東海第二発電所 標準応答スペクトルを考慮した地震動評価について (コメント回答:地震動評価)

令和4年4月25日

日本原子力発電株式会社

審査会合コメントリスト(1/3)

23地震の伝達関数(Transverse方向)

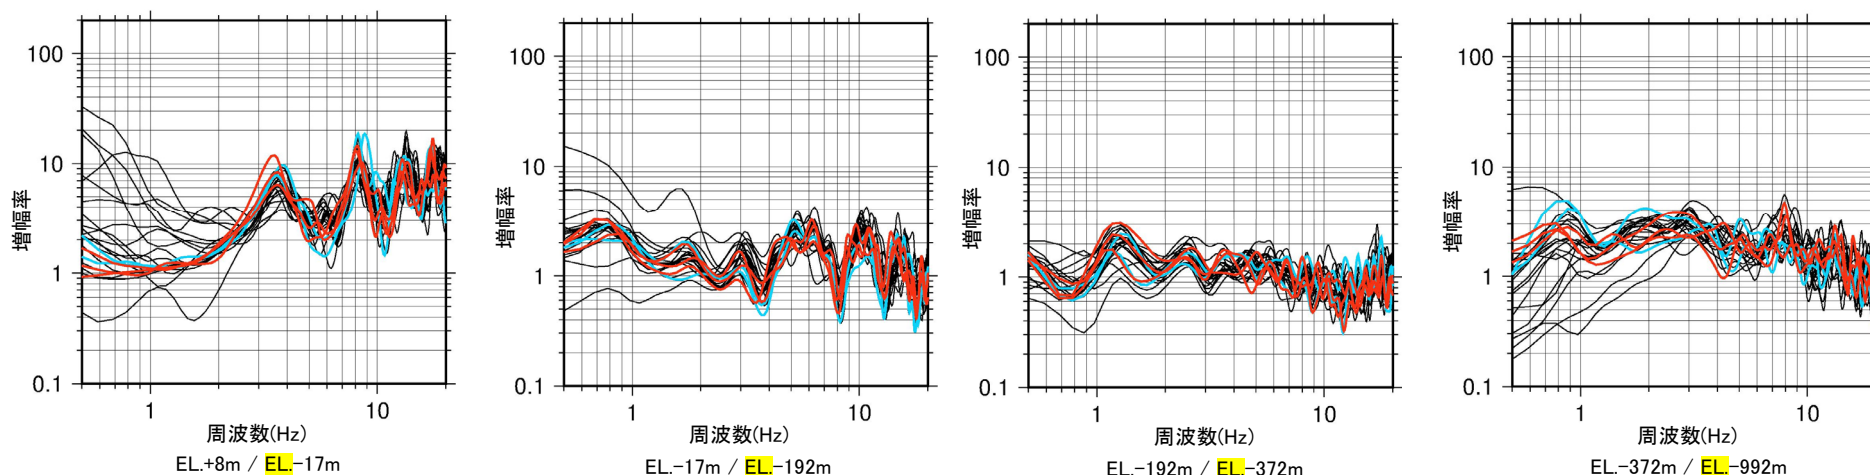
| No. | 日付 | 回次 | 内容 | 回答概要 | 該当箇所 |
|-----|---------------|---------------|--|--|------------------------|
| 3 | 令和3年 7月30日 | 第994回 審査会合 | <ul style="list-style-type: none"> 同定解析の際、3つの地震による観測記録を用いているが、その妥当性については他の地震の記録でも検証すること。 既許可の審査で用いた物理探査等の結果との整合性も確認すること。 | <ul style="list-style-type: none"> 同定解析に用いる地震の候補として23地震を選定し、その23地震の伝達関数の比較を通して代表性のある5地震を選定している。この5地震の伝達関数に大きな差異は見られないことを確認した上で、最終的に3地震の伝達関数を用いている。 以上のとおり、検討に用いる3地震の選定プロセスの段階で、3地震以外の地震の記録での検証を行い、最終的に用いる3地震の記録の妥当性を確認している。 新たに設定した地盤モデルの妥当性については、既往の物理探査結果や地震観測記録との比較により確認している。 | 第1020回 審査会合 にて回答 |

- ・P波・S波の初動が明瞭に見られた23地震の伝達関数については、3Hz以下の周波数帯では、イベント毎のばらつきが大きいものの3Hz以上の周波数帯では小さくなっている。
- ・全体の伝達関数を代表するよう5地震を選定した段階で、3Hz以下も含めた全周波数帯において伝達関数のばらつきは小さくなり、地盤同定解析に用いる3地震と他の2地震の伝達関数に大きな差はない。

23地震全体の伝達関数の中から代表性のあるものとして5地震の伝達関数を選定し、それらの伝達関数に大きな差はないことを確認している。従って、検討に用いる3地震の選定プロセスの段階で、3地震以外の地震の記録での検証を行い、最終的に用いる3地震の記録の妥当性を確認している。

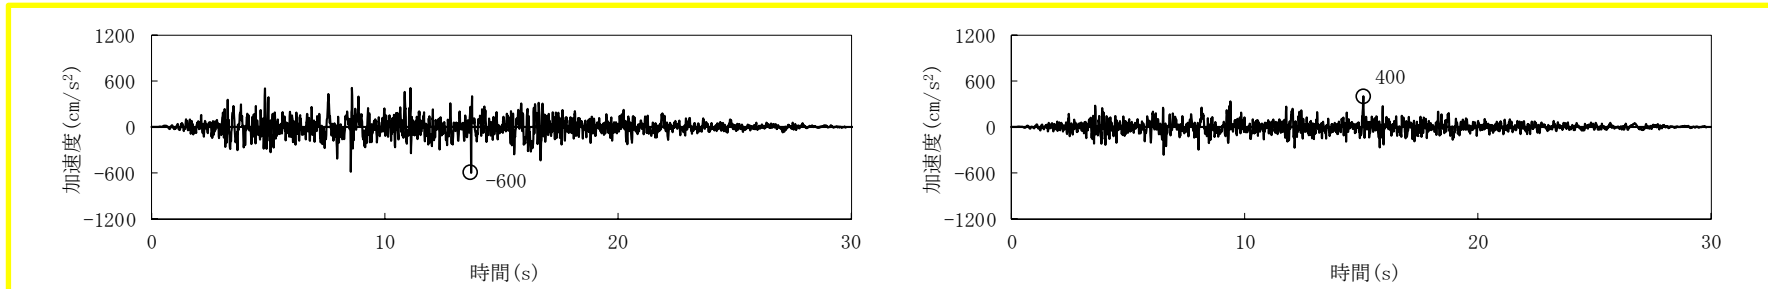
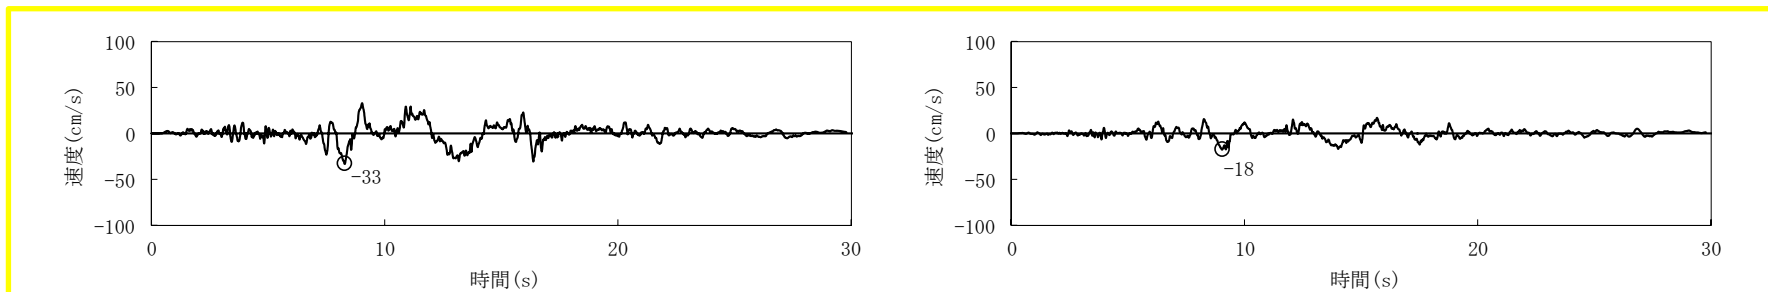
| No. | 日付 | 回次 | 内容 | 回答概要 | 該当箇所 |
|-----|---------------|---------------|---|--|---------|
| 6 | 令和3年 7月30日 | 第994回 審査会合 | 乱数位相を用いた模擬地震波の振幅包絡線の設定で、 $M6.9$, $X_{eq}10\text{km}$ とした根拠を説明すること。 | <ul style="list-style-type: none"> ・M_Iについては、審査ガイドにおける「全国共通に考慮すべき地震動」の地震規模が$M_w6.5$程度未満と記載されていることから、M_wとMの換算式を用いて$M_w6.5$の時のMを求めると$M6.9$となる。ここで、ガイドでは「$M_w6.5$程度」と幅を持った記載であることから換算式から求められるM_Iにも幅を持たせ、保守的に$M7.0$として設定している。 ・X_{eq}については、震源近傍を想定し$X_{eq}10\text{km}$として設定している。 | ・P37～41 |

(2) 比較検討：結果

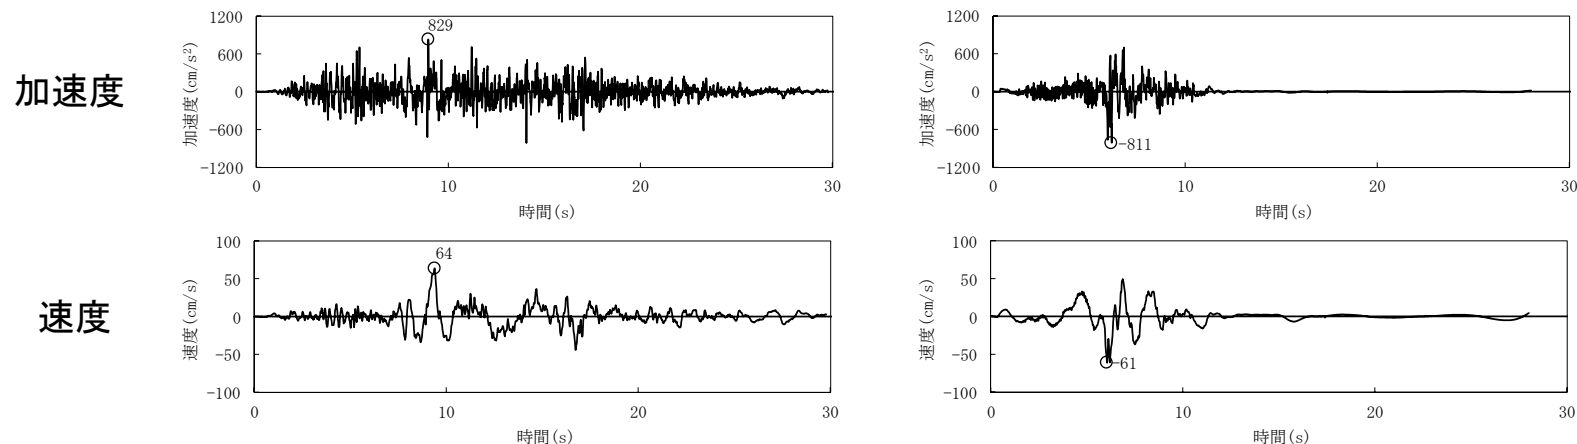
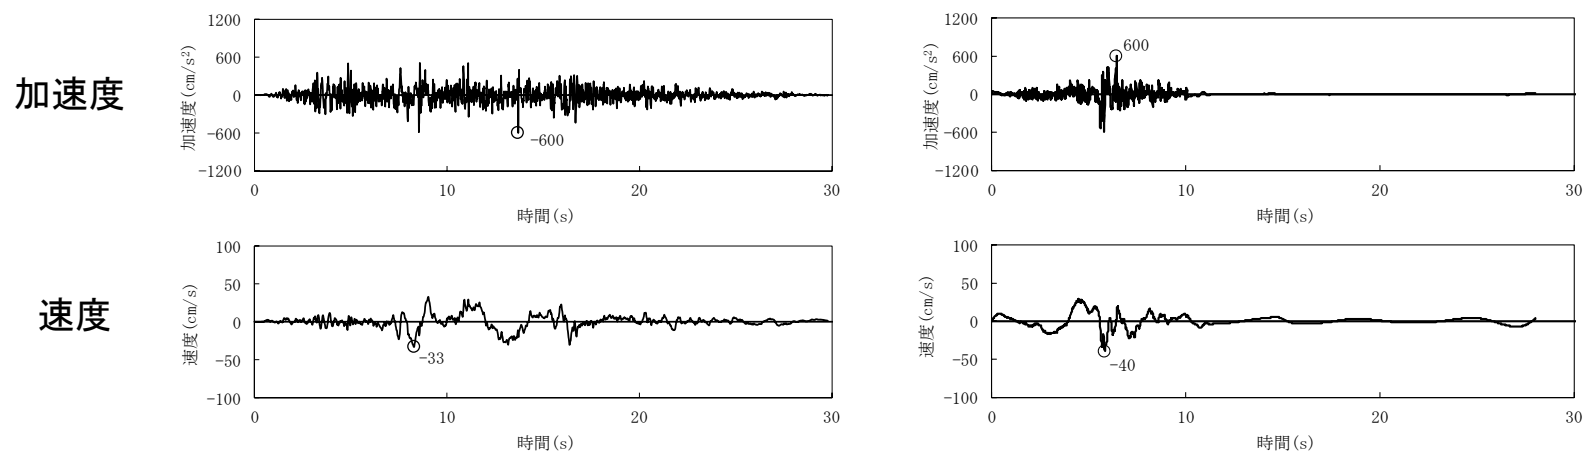
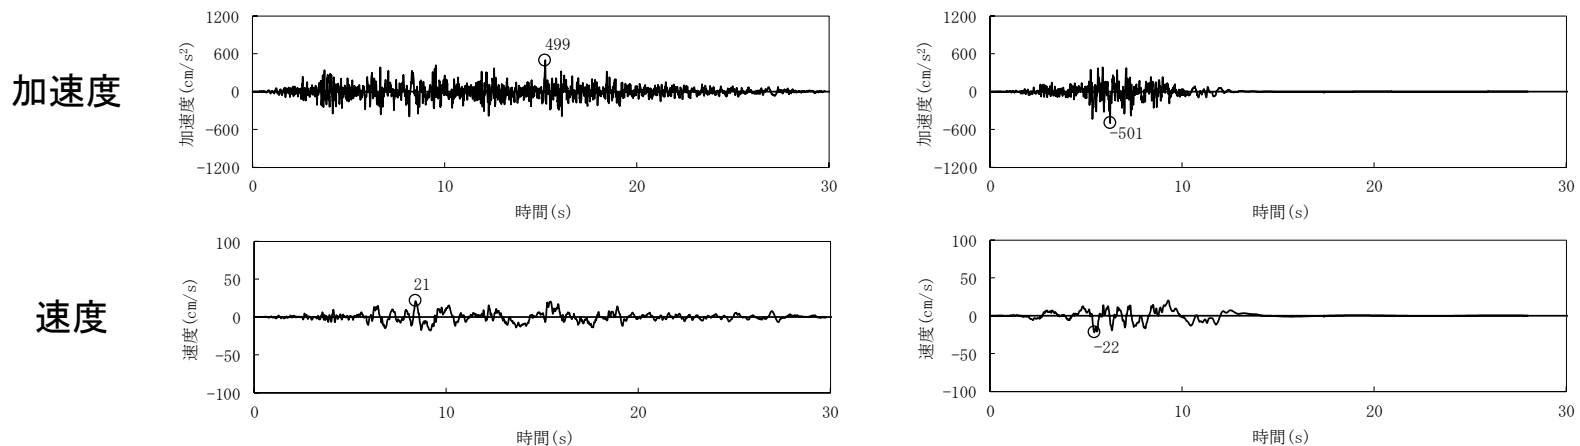
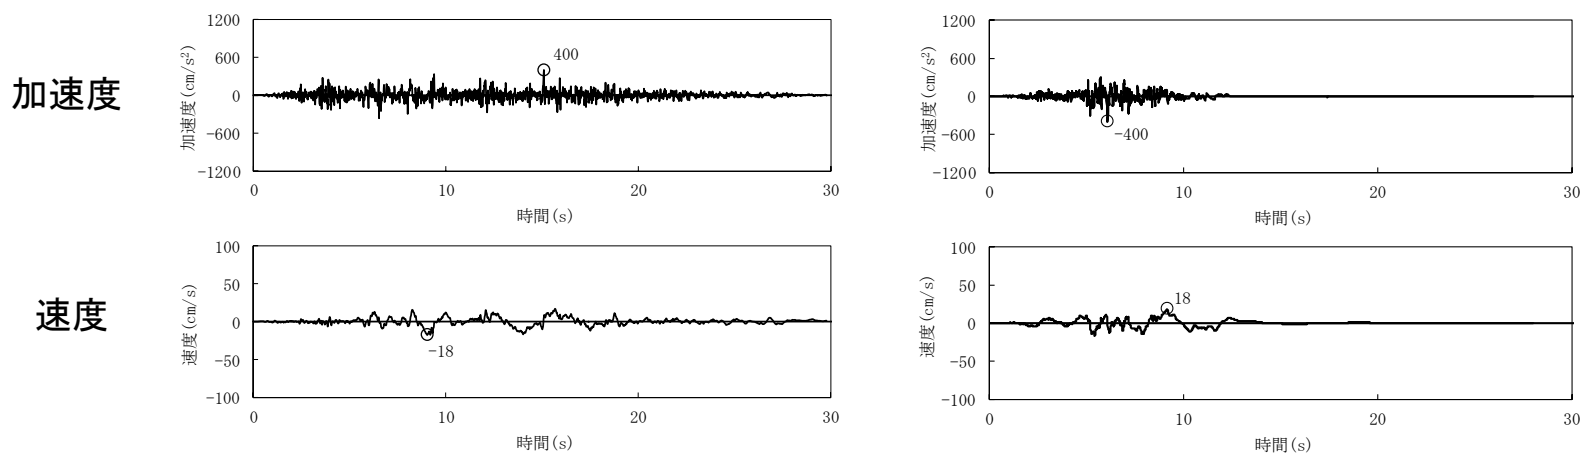
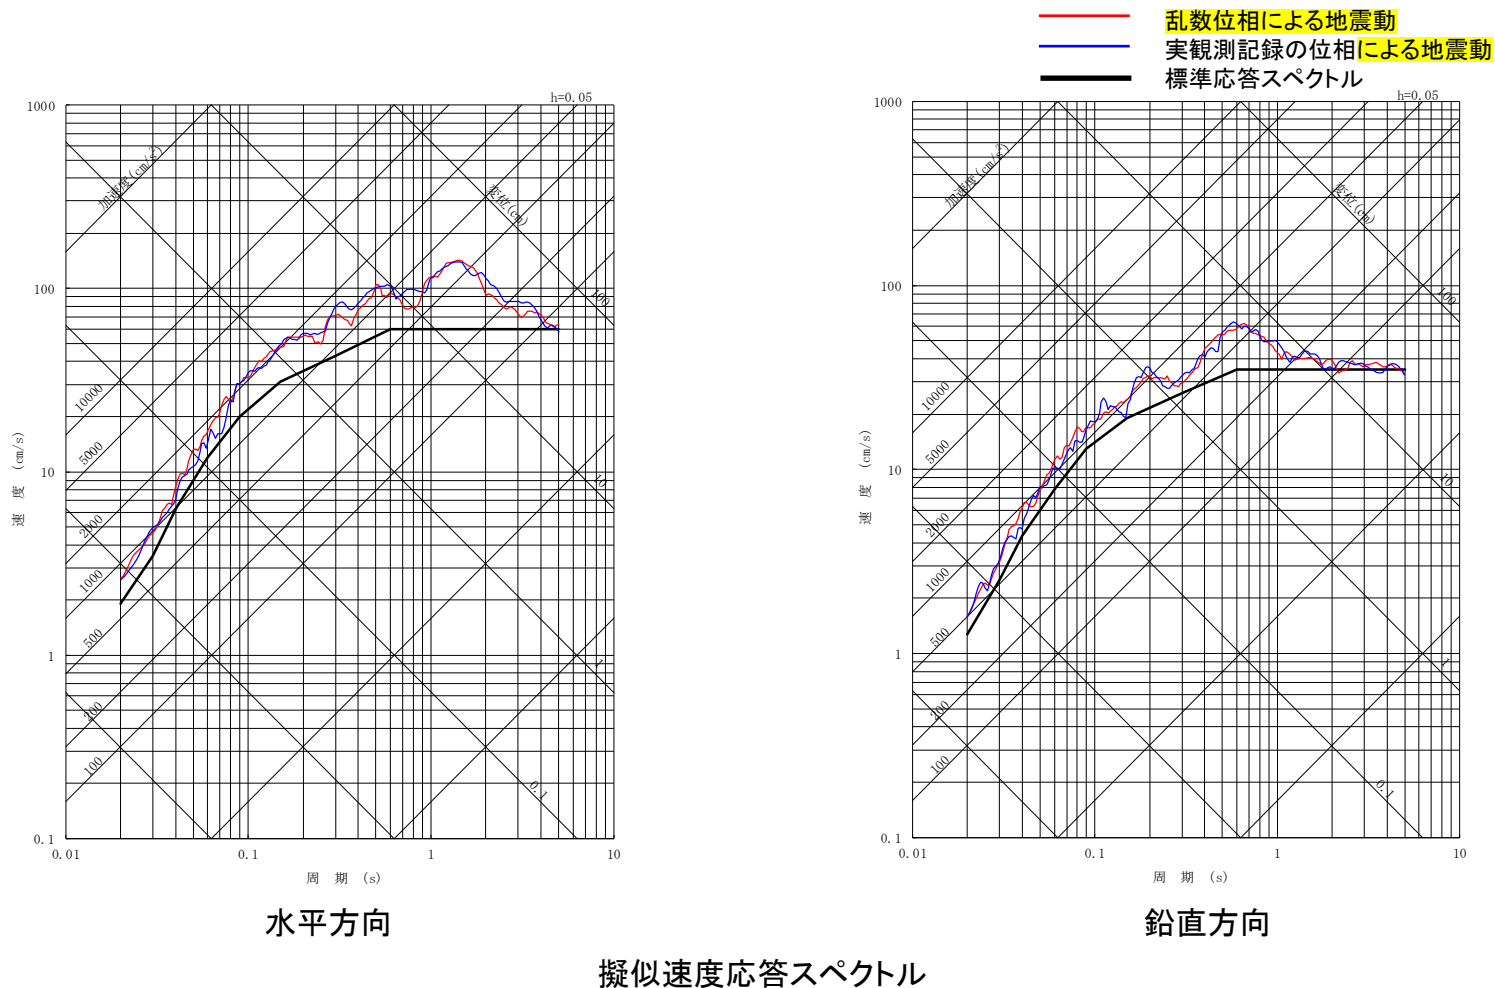
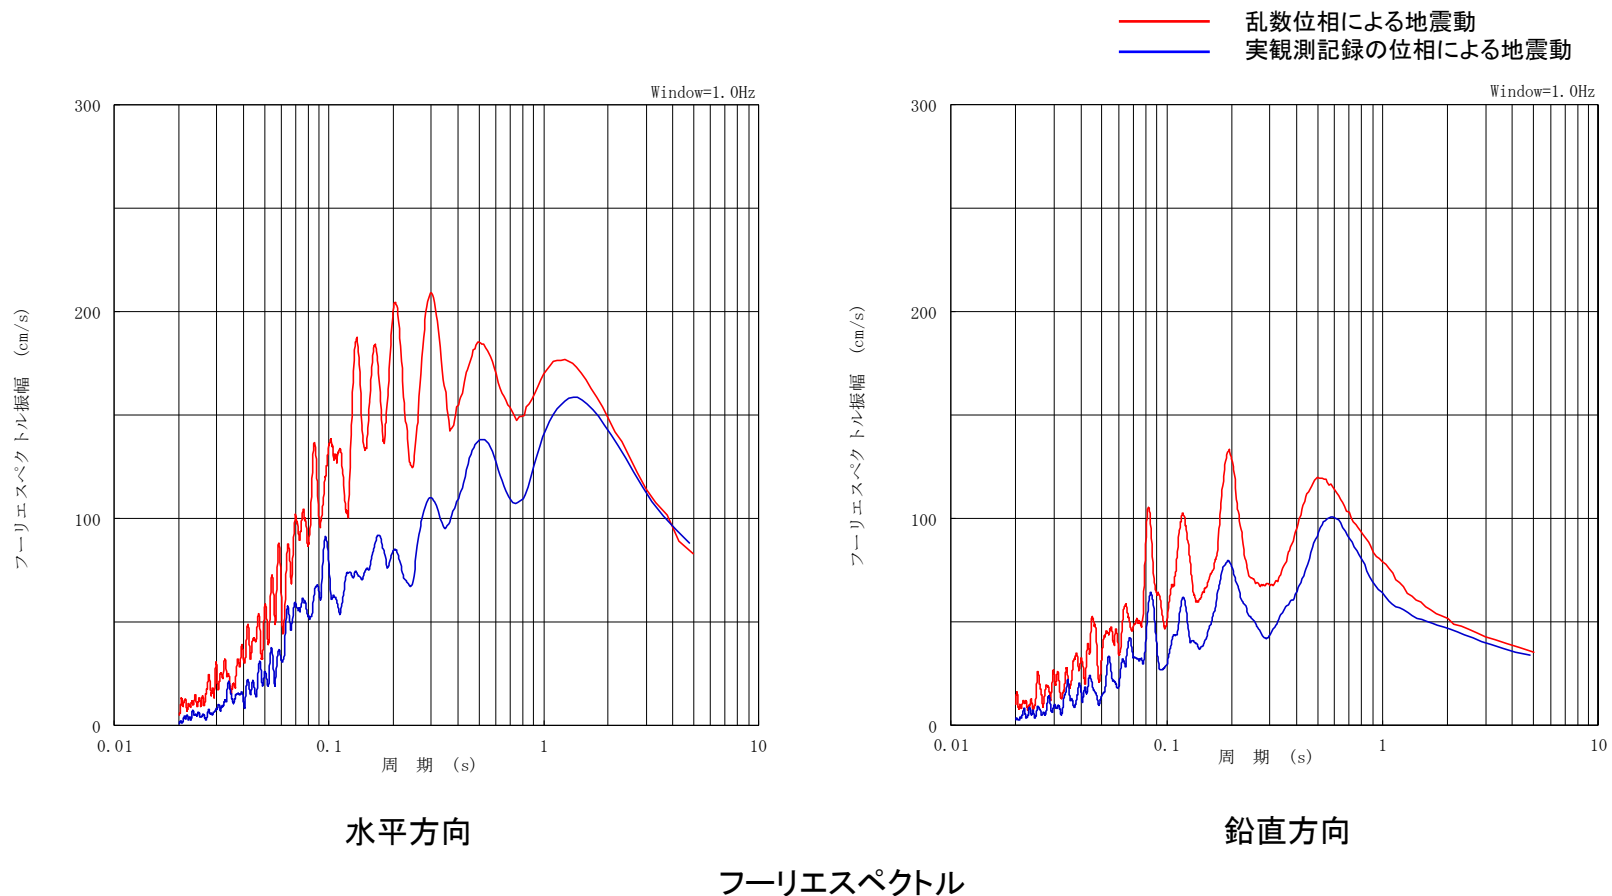
| No. | 日付 | 回次 | 内容 | 回答概要 | 該当箇所 |
|-----|---------------|---------------|--|---|---|
| 8 | 令和3年 7月30日 | 第994回 審査会合 | 複数の手法として乱數位相、実観測記録の位相を用いた手法を選定した理由を説明すること。また、この2つの手法の中から、乱數位相の模擬地震波を採用するに至った考え方を詳細に説明すること。 | <ul style="list-style-type: none"> ・乱數位相については、既許可の模擬地震波作成において使用実績があることから今回も検討対象としている。実観測記録の位相については、実現象を評価に反映する観点から検討対象としている。 ・地震基盤相当面から解放基盤表面までの伝播の特性について、乱數位相の場合と実観測記録の位相の場合を比較した結果、応答スペクトルでは差が生じないが、時刻歴波形では乱數位相の方が継続時間が長く、フーリエスペクトルでも乱數位相の方が大きいことから、標準応答スペクトルに基づく地震動評価に用いる位相は、乱數位相で代表させることとしている。 | <ul style="list-style-type: none"> ・P37 ・P58～64 |

乱数位相、実観測記録の位相による地震動は、応答スペクトルでは差が生じないが、時刻歴波形では乱数位相の方が継続時間が長く、フーリエスペクトルでも乱数位相の方が大きいことから、標準応答スペクトルに基づく地震動評価に用いる位相は、乱数位相で代表させることとする。

(1) 断層モデル手法による基準地震動 S_s への影響(2/7)

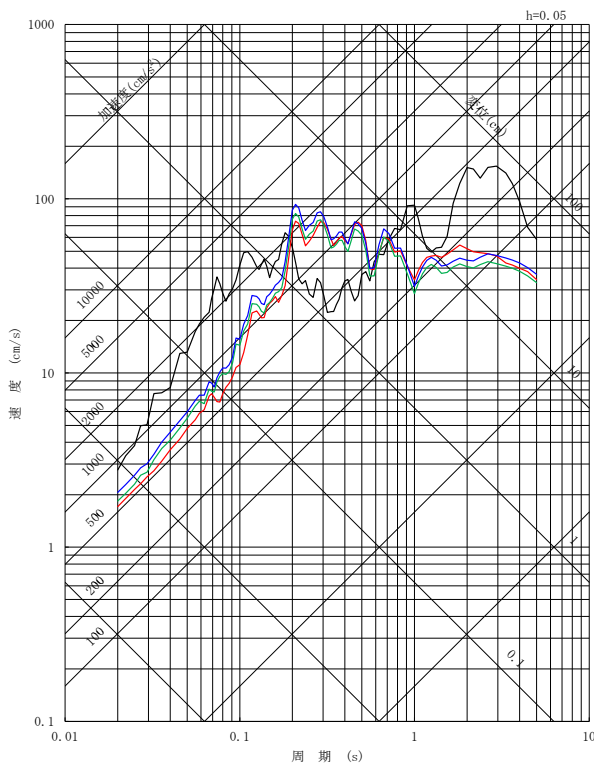
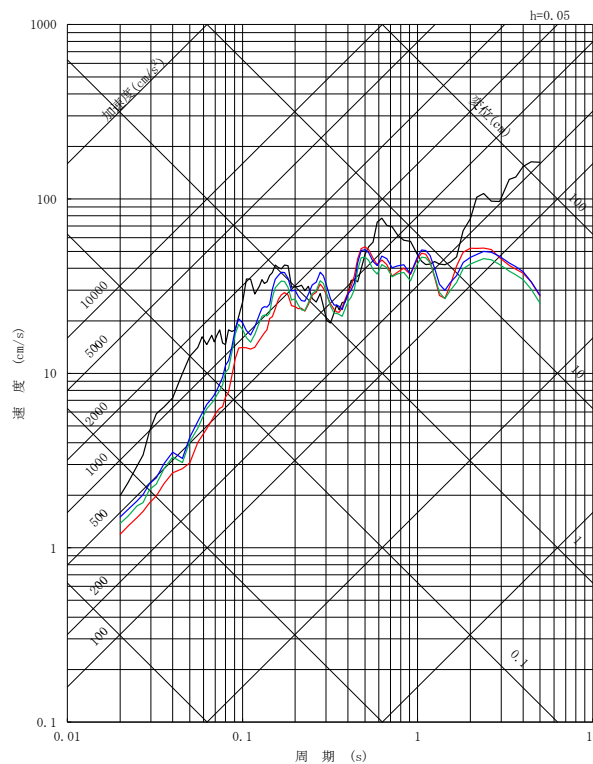
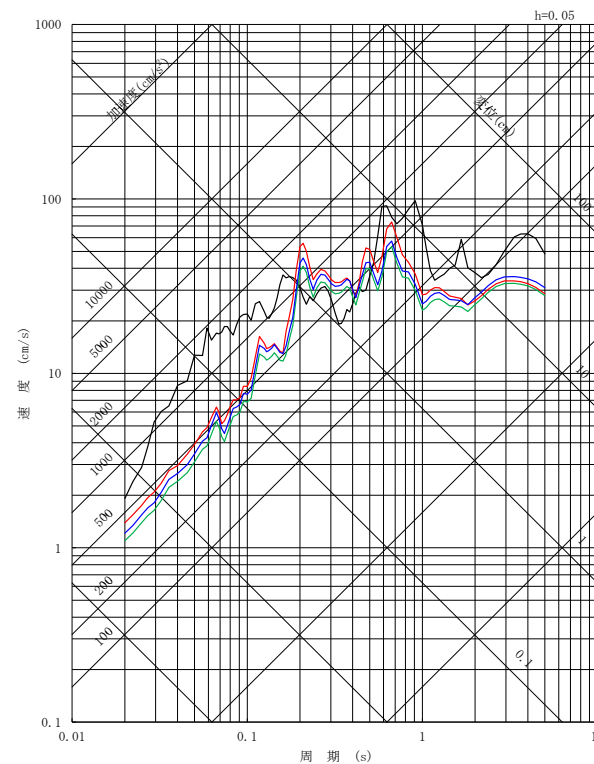
| No. | 日付 | 回次 | 内容 | 回答概要 | 該当箇所 |
|-----|---------------|---------------|---|--|---------|
| 4 | 令和3年 7月30日 | 第994回 審査会合 | 標準応答スペクトル用地盤モデルによる既往の断層モデル地震動評価への影響については、基準地震動への影響の観点から、基準地震動に選定しているケースに対しての検討結果を示すこと。 | 基準地震動 S_s に選定されている地震動評価ケースに対し、標準応答スペクトル用地盤モデルを用いて統計的グリーン関数法による地震動評価を行い、既往の地盤モデルを用いた場合の評価結果と比較したところ、結果はほぼ同等であり、地盤モデルの違いが経験的グリーン関数法で評価した基準地震動 S_s との関係に影響を与えないことを確認している。従って、経験的グリーン関数法により策定した基準地震動 S_s の評価にも影響を与えない。 | ・P84～94 |

・標準応答スペクトル用地盤モデルを用いたSGF法の評価結果は、従来のSGF法用地盤モデルを用いたSGF法の評価結果とほぼ同等であり、地盤モデルの違いがEGF法で評価した基準地震動との関係に影響を与えないことを確認した。
 ・従って、EGF法で策定した基準地震動 S_s-12 の評価にも影響を与えない。
